**Da: Associazione Lago di Bolsena e altri.**

**A: Area Valutazione Impatto Ambientale Regione Lazio, Viale del Tintoretto 432, 00142**

**Osservazioni contrarie alla Centrale Geotermoelettrica Nuova Latera, nella Concessione Mineraria "Valentano" presentata da ENEL Green Power presso l'Ufficio VIA della Regione Lazio per l'espletamento della procedura di VIA in data 31.05.2017.**

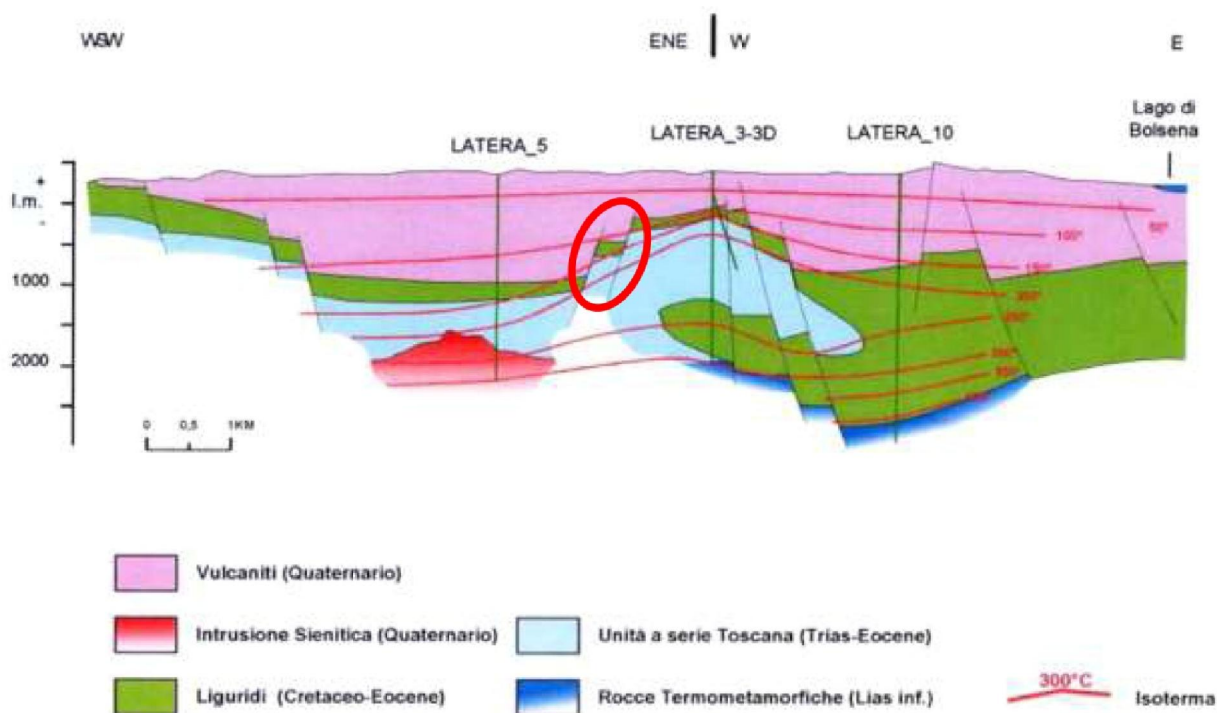
L'impianto preleva fluido geotermico a oltre 200°C dalla postazione Latera 4 mediante 2 pozzi devianti e lo trasferisce mediante una pericolosissima tubazione a vista in superficie ad alta pressione ed alta temperatura alla centrale che si trova 500 metri più a nord. Dalla centrale il fluido raffreddato viene inviato a sud con altra tubazione alla postazione 14 dove viene reiniettato nel sottosuolo con altri due pozzi devianti.

Al paragrafo 3.4.2 la relazione ENEL descrive una situazione geologica ideale nella quale non si menzionano le faglie e, ignorandole, l'ENEL ipotizza che fra la zona di reiniezione (postazione 14) e quella di prelievo (postazione 4) vi sia intercomunicazione idraulica ipogea per cui il fluido reiniettato tornerebbe nella zona di prelievo. Tale schema non è applicabile alle nostre zone che sono state sconvolte da una intensa attività vulcanica e da grandi eventi tettonici<sup>2</sup>. Infatti nella pagina successiva la relazione ENEL mostra una sezione realistica del campo di Nuova Latera, qui sotto riportata, che è molto diversa dalla suddetta descrizione ideale:

in un tratto di 5 km sono tracciate una diecina di faglie: mediamente una ogni 500 metri, ma dalla foto dal satellite della caldera di Bolsena<sup>3</sup> si capisce che probabilmente ve ne sono molte di più.

In detta sezione geologica, le vulcaniti sono viola, il serbatoio geotermico è azzurro, l'aquicluda è verde. L'illustrazione dimostra chiaramente che anche nel campo di Latera le faglie possono ostacolare i flussi orizzontali, infatti nella zona evidenziata con un ovale rosso il serbatoio geotermico è separato dalle vulcaniti, che sono permeabili, solo da una faglia. Le falde acquifere dei due serbatoi sono diverse per livello piezometrico, per temperatura e per composizione chimica: quindi la faglia fa da paratia stagna e dimostra che la compartimentalizzazione è presente anche nel campo di Nuova Latera.

La relazione dell'ENEL indica la posizione delle postazioni 4 e 14, la cui distanza è di 2,8 km, ma non indica la direzione della deviazione dei pozzi, sommariamente indicata in 700 metri, per cui la distanza fra la zona di produzione e quella di reiniezione potrebbe essere dell'ordine di 4 km. Non si può quindi escludere, data la rilevante distanza, la presenza di faglie fra le due postazioni e neppure si può escludere la presenza di faglie fra ciascuna coppia di pozzi devianti i cui fondi distano fra loro almeno 1 km.

Se consideriamo valida la compartimentalizzazione il fluido reiniettato nella postazione 14 non tornerebbe alla postazione 4 come ipotizzato dall'ENEL, ma si accumulerebbe in un compartimento sottostante la postazione 14. Sarebbe un travaso permanente di grossi quantitativi di fluido: 500 t/h per 24 ore per 365 giorni per 25 anni. A lungo termine il travaso comporterebbe scompensi pressori e termici che potrebbero innescare terremoti.

**CARTA IDROGEOLOGICA**

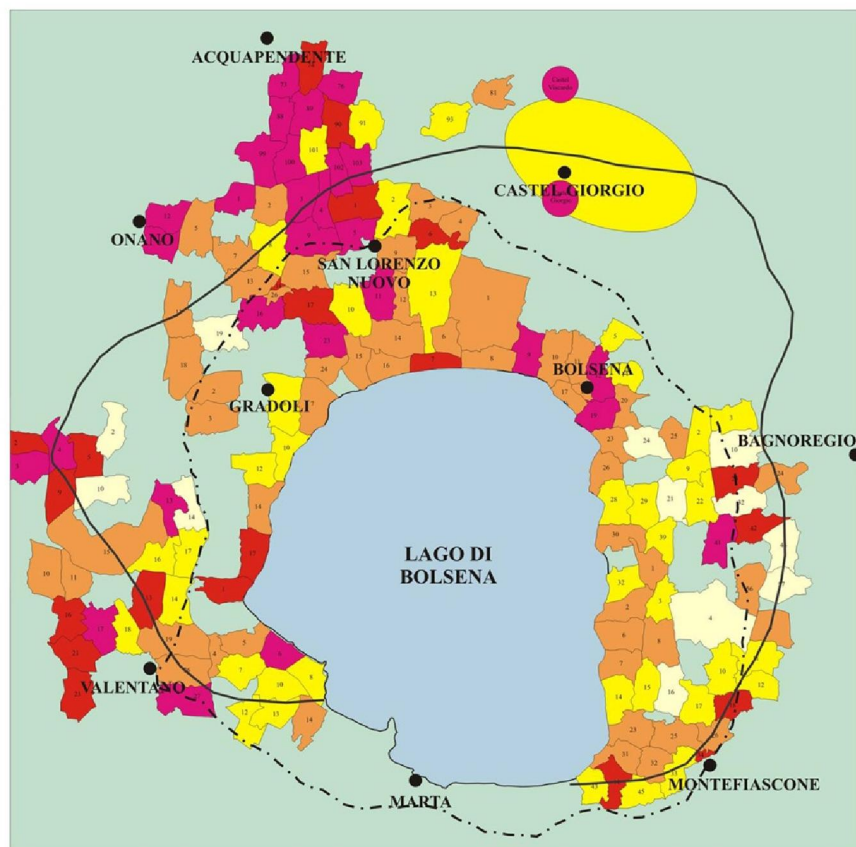
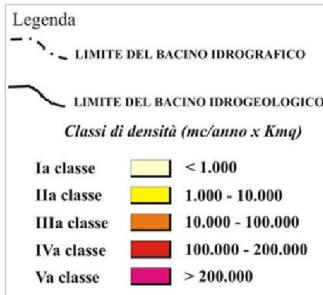
Nella documentazione ENEL manca una mappa con la posizione delle postazioni 4 e 14 riferita ai bacini idrogeologici e manca l'indicazione della deviazione delle due coppie di pozzi. A noi risulta che la postazione 4 si trova nel bacino idrogeologico del lago di Bolsena e la 14 nel bacino del Fiora<sup>5</sup>.
